**AVIS RELATIF À LA PROTECTION
CONTRE LES EVENTUELS EFFETS NOCIFS ET NUISANCES
PROVOQUÉS PAR LES RAYONNEMENTS NON IONISANTS
GÉNÉRÉS PAR DES ANTENNES ÉMETTRICES STATIONNAIRES**

Commune : MOUSCRON - Exploitant : TELENET GROUP

Référence exploitant : HT1885L

Rapport n° 207 / 2024

Figure 1 : Vue en plan des lieux de séjour et des points de contrôle

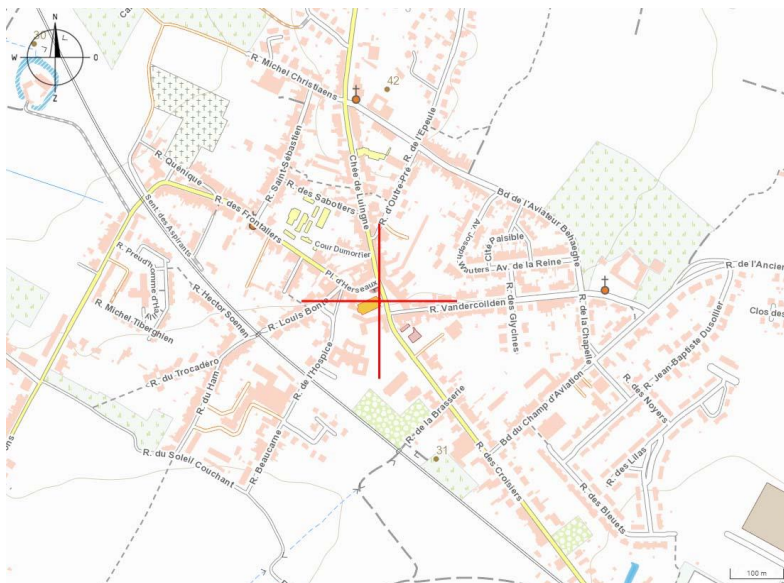
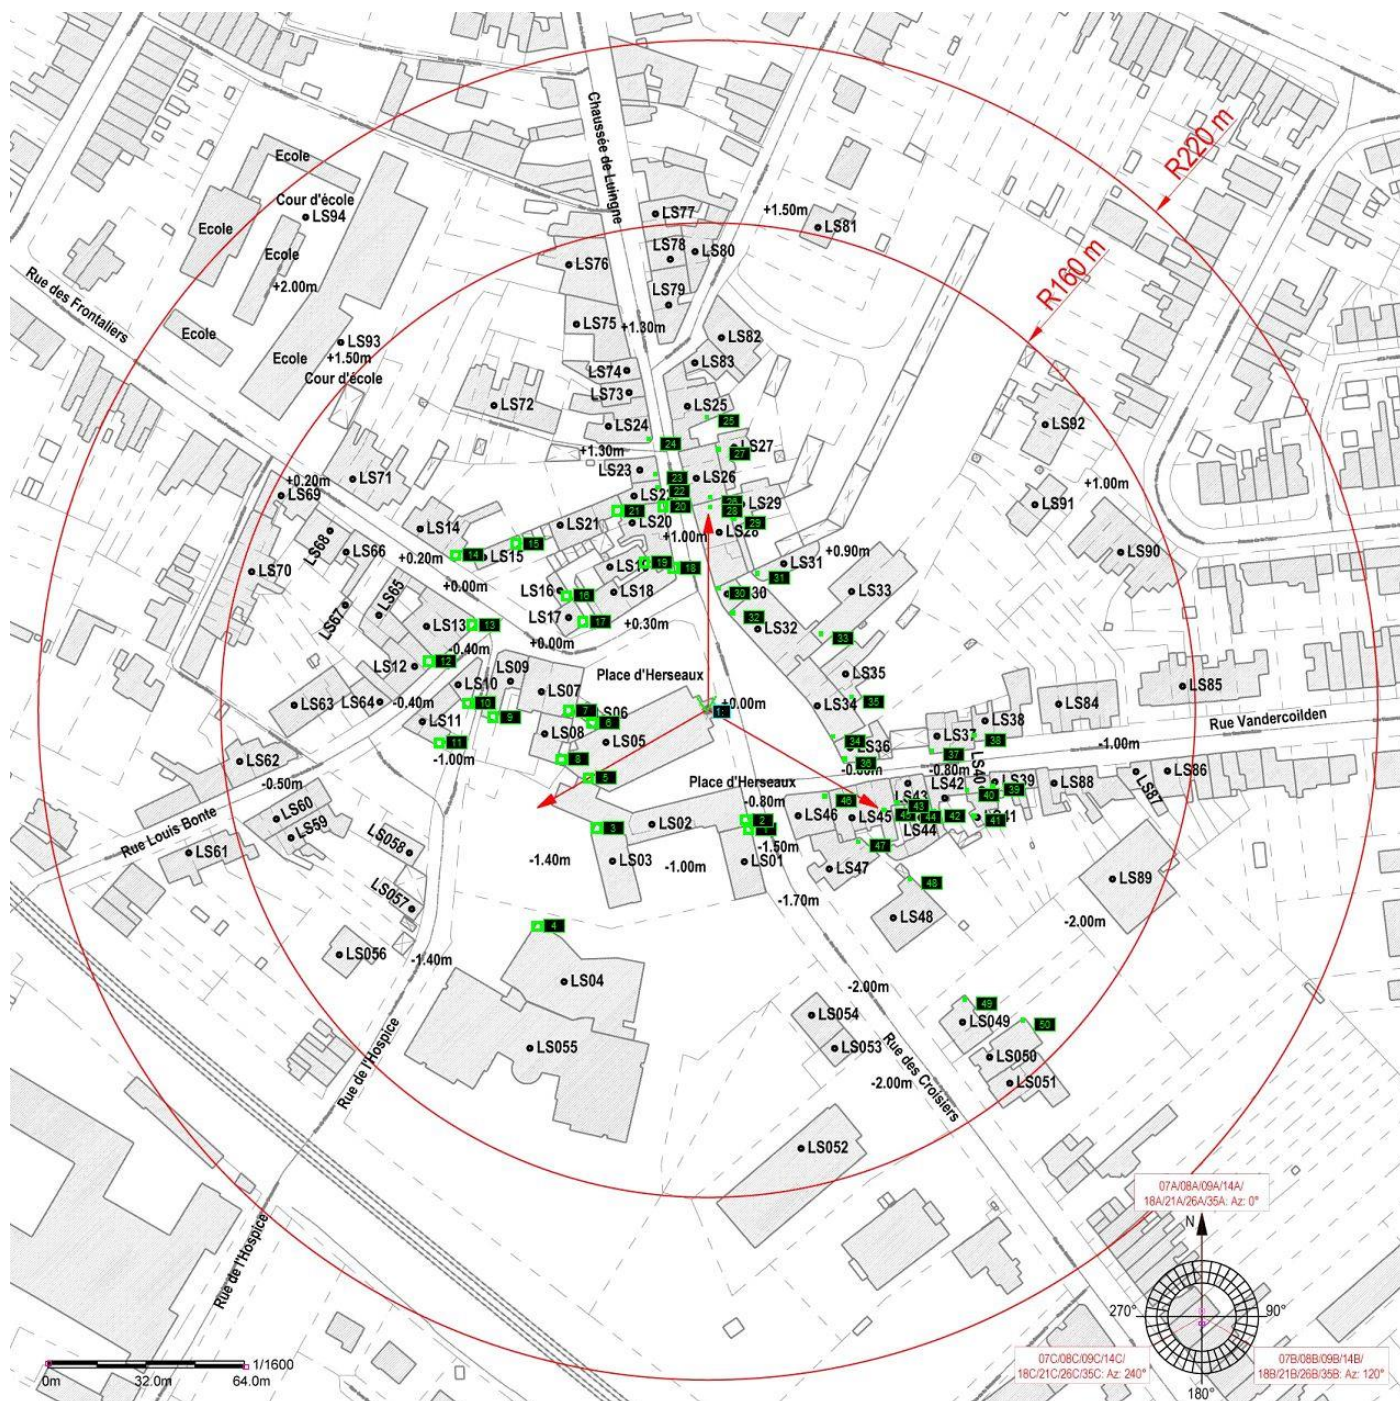
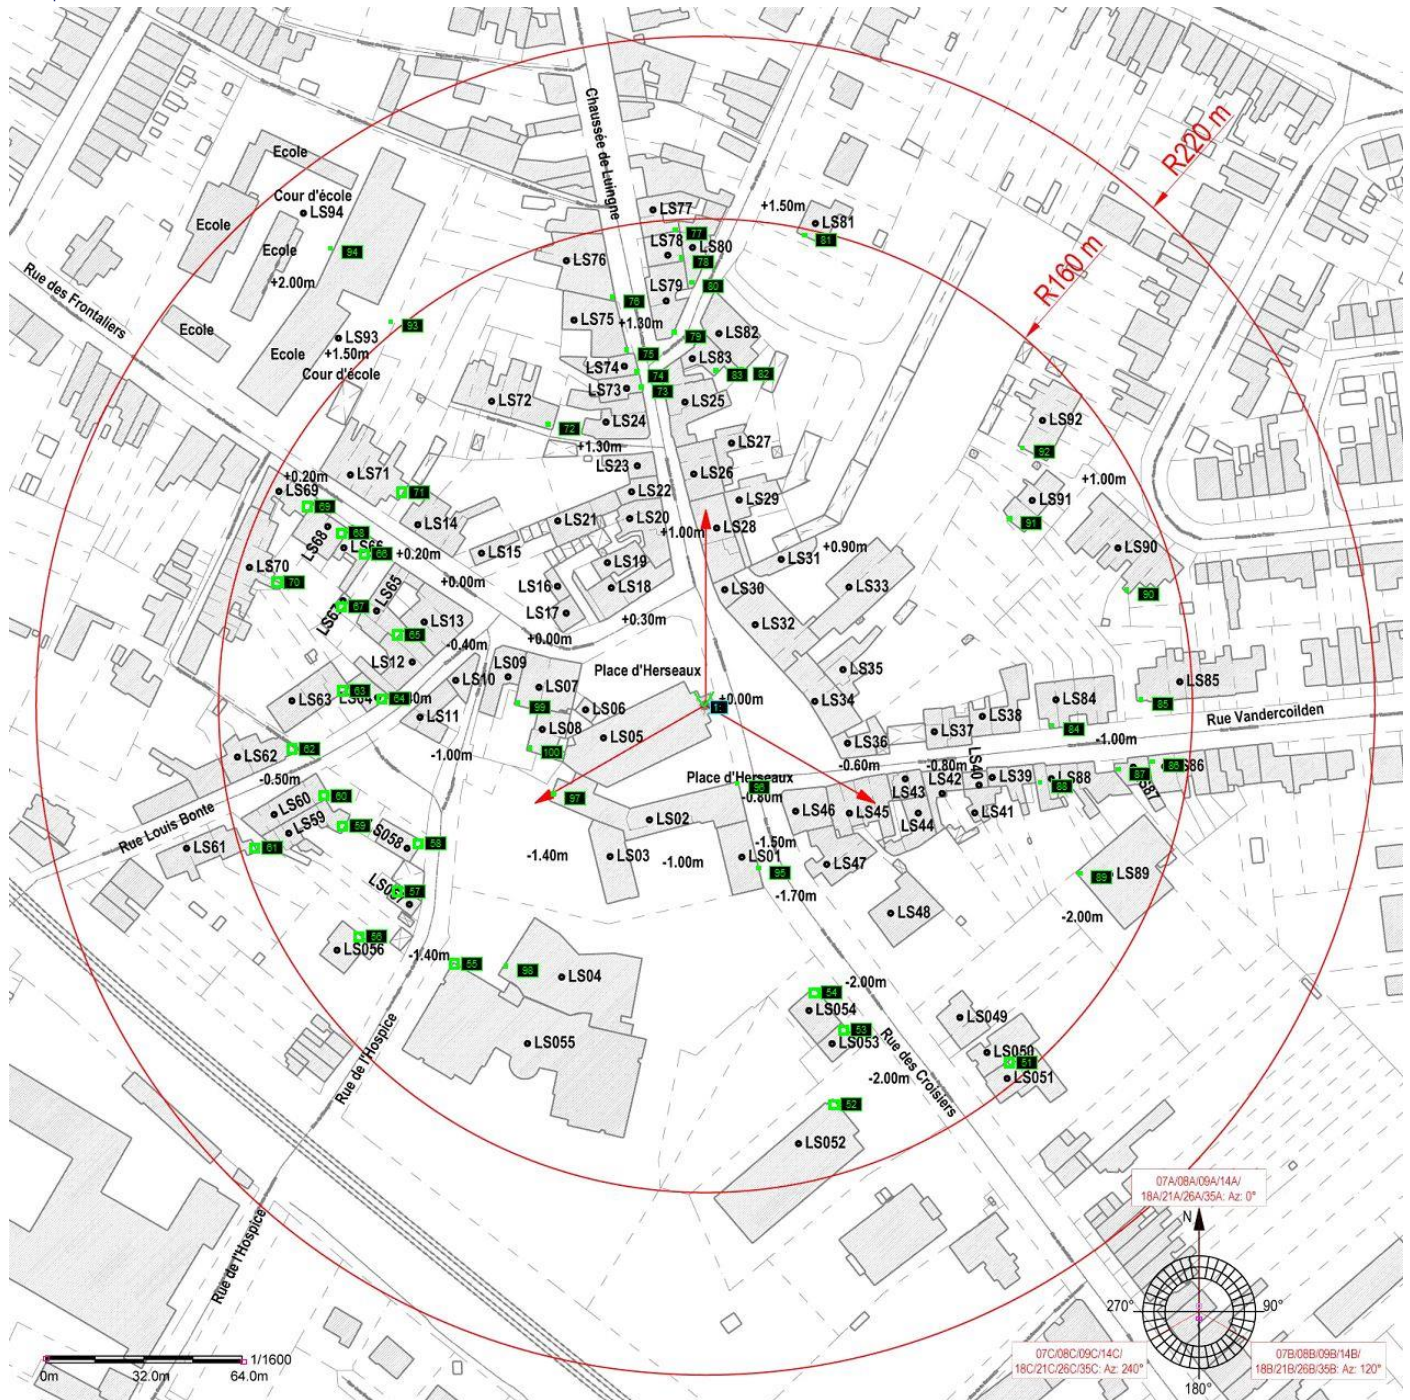
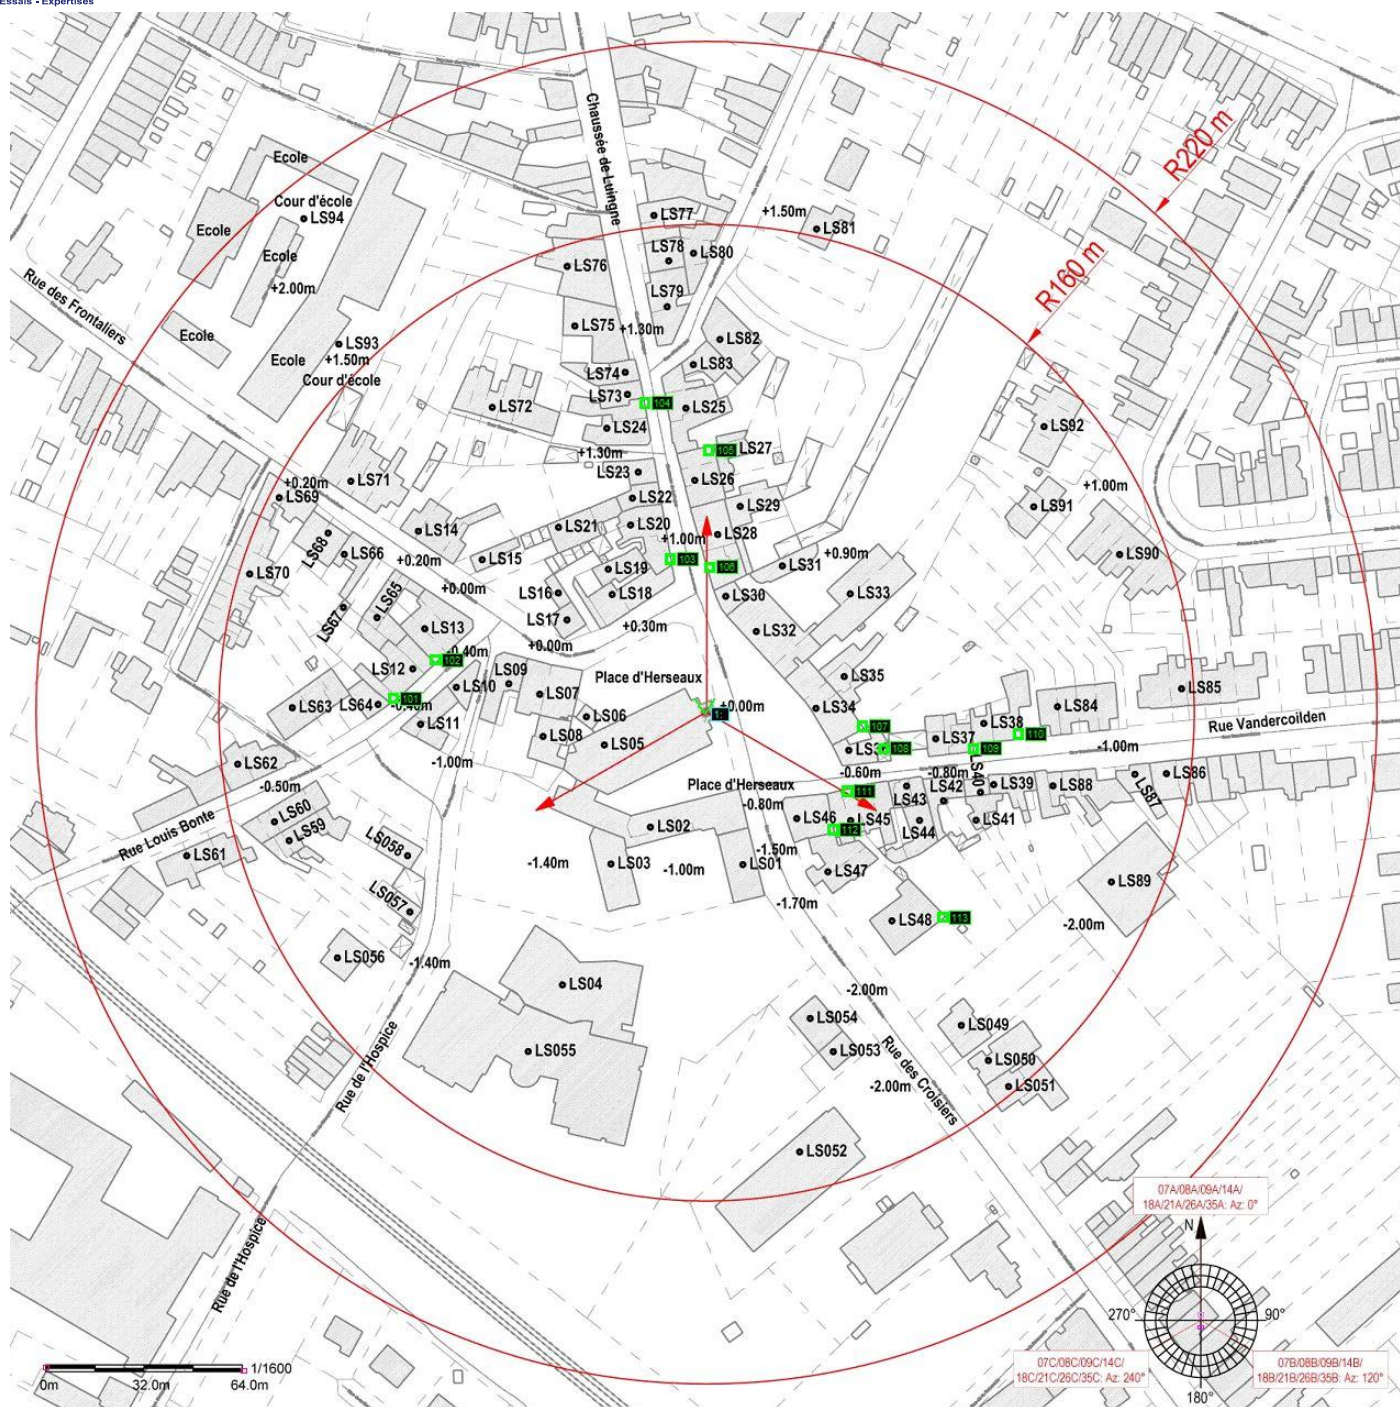
N° point de contrôle	LS	Atténuation (dB)	Indice d'exposition relatif à la limite par installation IE_i
104	LS24	3,0	0,823
83	LS83	3,0	0,818
73	LS73	3,0	0,790
25	LS25	3,0	0,777
74	LS74	3,0	0,769
105	LS26	3,0	0,709
113	LS48	3,0	0,708
24	LS24	3,0	0,707
75	LS75	3,0	0,682
79	LS79	3,0	0,669
57	LS57	3,0	0,663
88	LS88	3,0	0,633
55	LS55	3,0	0,587
72	LS72	3,0	0,580
60	LS60	3,0	0,551
56	LS56	3,0	0,549
49	LS49	3,0	0,537
110	LS38	3,0	0,519
76	LS76	3,0	0,516
84	LS84	3,0	0,511
80	LS80	3,0	0,506
64	LS64	3,0	0,489
78	LS78	3,0	0,480
48	LS48	3,0	0,454
63	LS63	3,0	0,444
59	LS59	3,0	0,438
82	LS82	3,0	0,437
77	LS77	3,0	0,425
89	LS89	3,0	0,424
62	LS62	3,0	0,423
87	LS87	3,0	0,418
61	LS61	3,0	0,417
50	LS50	3,0	0,414
101	LS12	3,0	0,413
81	LS81	3,0	0,406

En ce qui concerne les antennes de l'installation mentionnées dans le tableau 1, la distance maximale à laquelle la limite pourrait être atteinte, à l'extérieur, est égale à 150,5 m. S'il n'y a pas de LS à une distance inférieure, les antennes respectent forcément la limite d'immission.

Dans le cas des LS situés à l'intérieur des bâtiments, une atténuation d'obstacle est prise en compte et il en résulte que la distance maximale à laquelle la limite pourrait être atteinte se réduit à 106,5 m.

Figure 2 : Vue en plan des installations d'antennes dans un rayon de 300 mètres autour de l'installation faisant l'objet de la demande d'avis

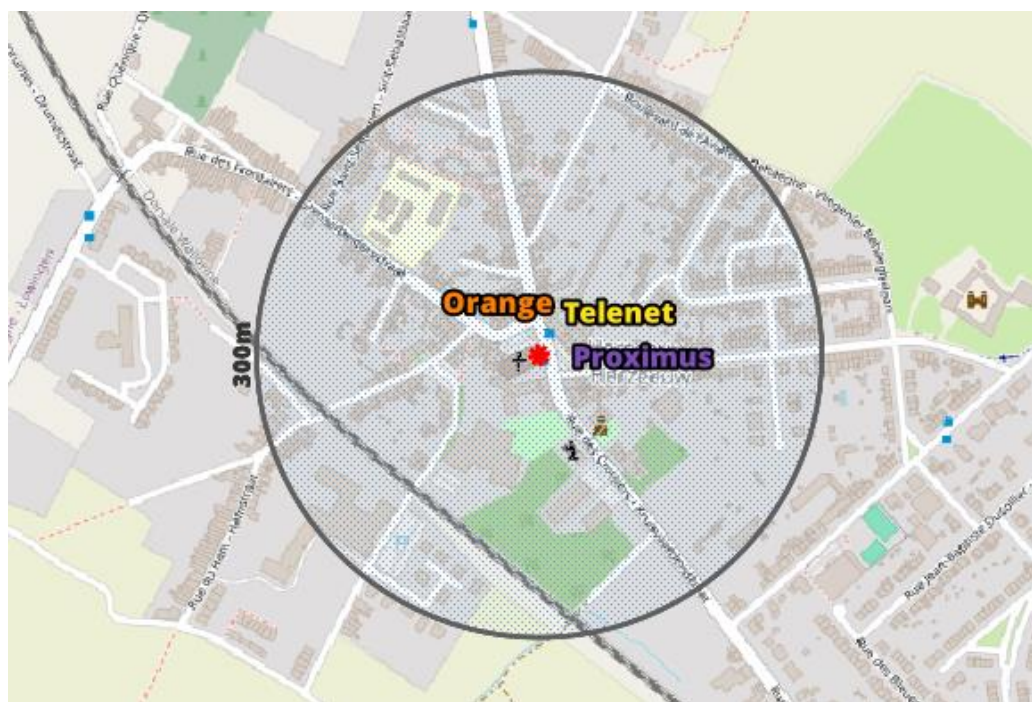
Compte tenu du nombre d'installations localisées dans la figure 2, il apparaît que l'intensité du rayonnement électromagnétique généré, dans les lieux de séjour situés à proximité de l'installation référencée dans le paragraphe 2, par l'ensemble des antennes émettrices stationnaires de l'ensemble des exploitants du même site d'antennes émettrices stationnaires respecte la limite fixée à l'article 4, § 2 du décret.
